SERVICE INFO – FAG 0033

Ulkonäölliset erot - ABS anturirenkaat

Huomaa pyörännapojen erilaiset mallit

Autonvalmistajat: DAF

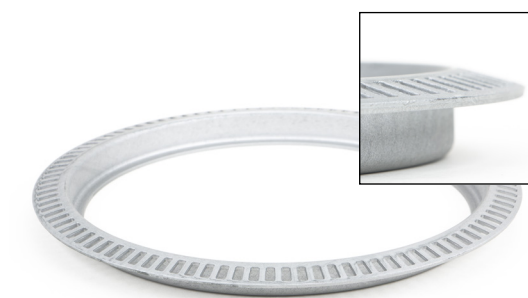
DAF-autoissa käytetään kahta erilaista pyörännapaa, joihin voidaan asentaa osanumerolla 566283.01.H195 tilattavat pyöränlaakeriysiköt (RIU).

Näihin pyörännapoihin sopivat ABS anturirenkaat kuitenkin poikkeavat toisistaan. Vaihdettaessa ne on tärkeää kiinnittää huomiota ulkonäöllisiin eroihin ja valita oikea rengas oikeaan napaan.

Osa numerolla 434 0579 10 sopii uuden mallin napoihin

ABS anturirengas osanumerolla 434 0580 10 sopii vanhan mallin pyörännapoihin
